改善箇所説明

助手席上部サンバイザー部・エアバッグ警告ラベル
助手席上部ルーフ部・エアバッグ警告ラベル

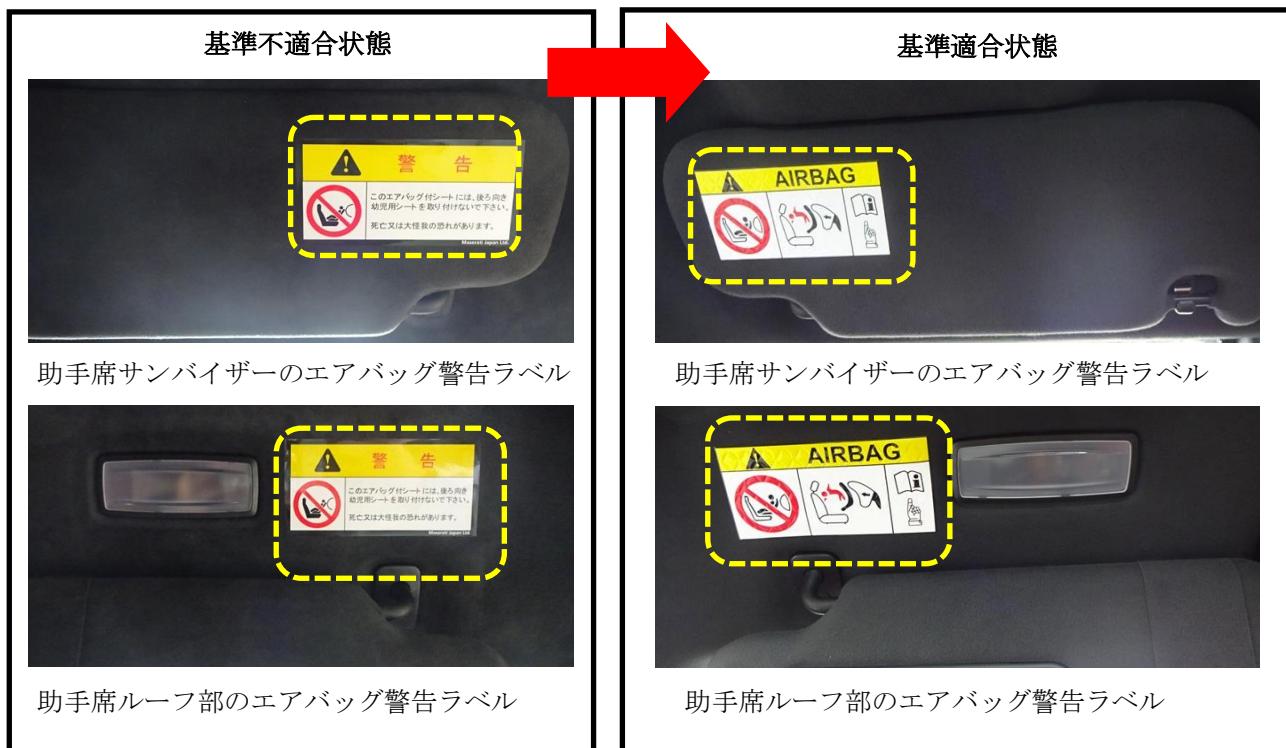
基準不適合箇所

助手席のサンバイザー等に表示する助手席エアバッグ警告ラベルにおいて、当該ラベルの内容が誤っているため、保安基準第18条の基準に適合しない。

改善の内容

全車両、正しい助手席エアバッグ警告ラベルを貼り付ける。
